質 問 回 答 書

工事等件名	桶川市新庁舎建設工事
-------	------------

1323・1123・1127 ESC 廻り 免震層 FL グラスウール充填について、図面にて下記のように図示が異なります。

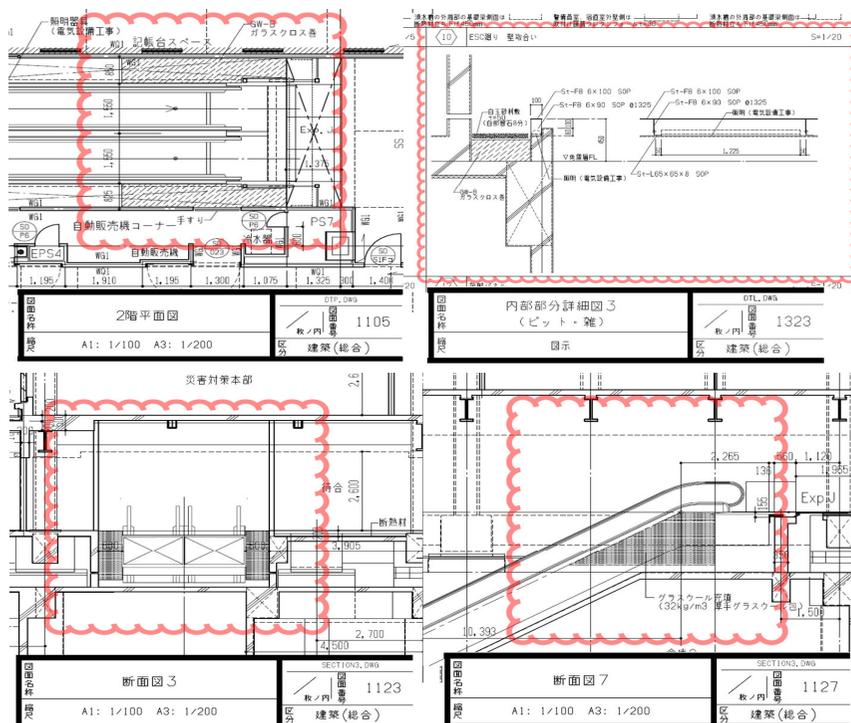
図-1323 内部部分詳細図 3 <10> ... W=800 t=350

図-1123・1127 断面図 3・7 ... W=800 t=0 ~ 1660
(ESC 斜部沿い)

図-1323 内部部分詳細図 3 <10>を優先し、グラスウール充填 W=800 t=350 と考えて宜しいでしょうか。

又、図-1123・1127 断面図 3・7 (グラスウール充填 W=800 t=0 ~ 1660 (ESC 斜部沿い)) が正の場合、グラスウール上部に敷く白砂利が下へ流されない対策を御指示下さい。

1323 図の t=350 の上に、断面図 3・7 の t=0~1660 の GW を設置します。断面図 3・7 の斜めの GW 部には白砂利は設置しないものとします。
